改善箇所説明図

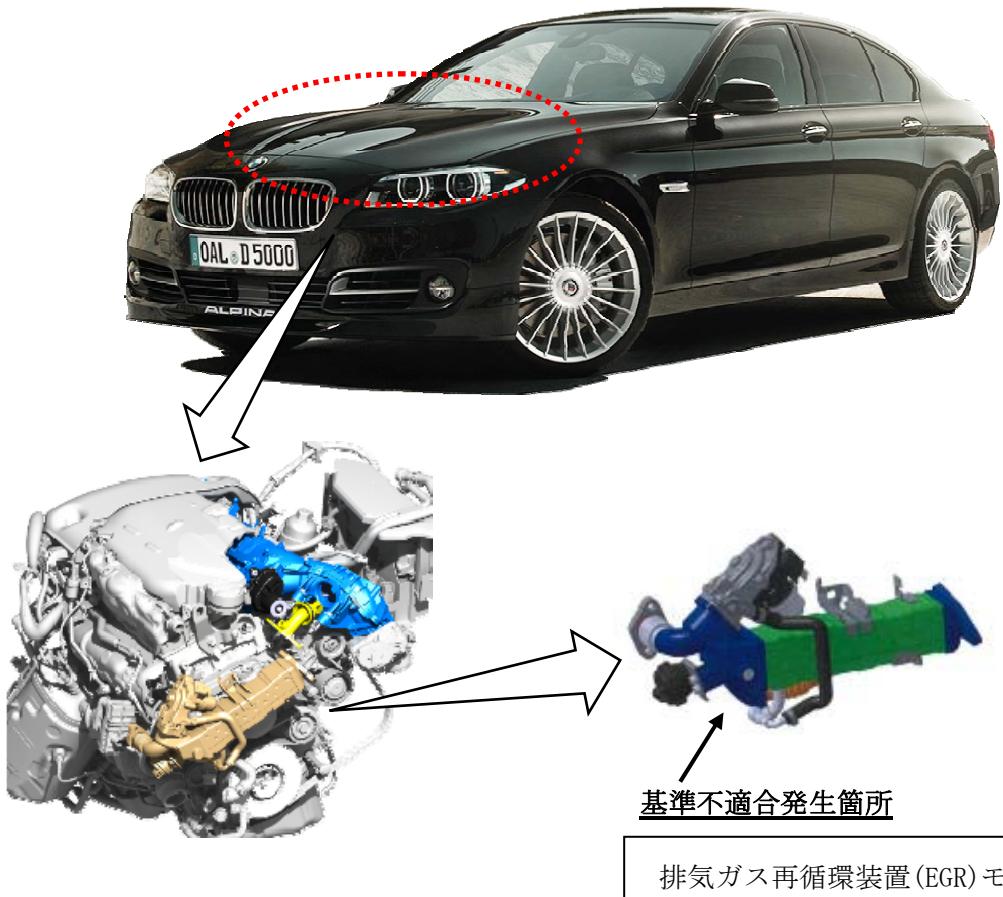
ディーゼルエンジンの排気ガス再循環装置（EGR）モジュールにおいて、排気ガス冷却装置の耐久性が不十分であるため、冷却水が漏れるものがある。そのため、排気ガスに含まれる煤が冷却水と混合して排気ガス再循環装置（EGR）モジュールの内部に堆積し、高温になった堆積物がインテークマニホールドに流入し付着して、インテークマニホールドが溶損すると、エンジン出力が低下とともに、エンジン警告灯が点灯し、最悪の場合、火災に至るおそれがある。

全車両、排気ガス再循環装置（EGR）モジュールの点検を行ない、不具合のあるものは対策品と交換する。なお、点検の結果、不具合のない車両についても、使用者に対して注意喚起するとともに、対策品の準備ができた段階で再度連絡し、対策品に交換する。

識別：左フロントドア ロアヒンジ取り付けボルト（下側）の頭に白ペンを塗布する。
